Обновление версии GS "-N"

1. Основные пункты стратегии развития линейки

(4) Базовые функции
В новой версии GS обавляется поддержка контурных шрифтов и логирование действий

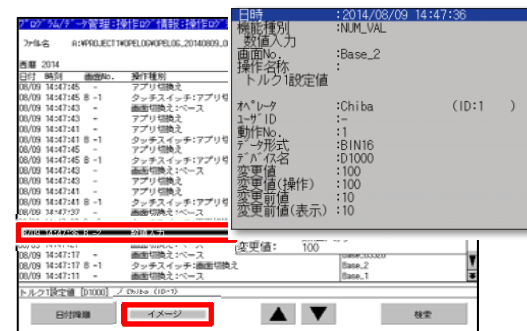
Символы теперь имеет более плавные очертания.

С функцией логирования действий, всегда можно проверить "когда, что и кто" что-то сделал.
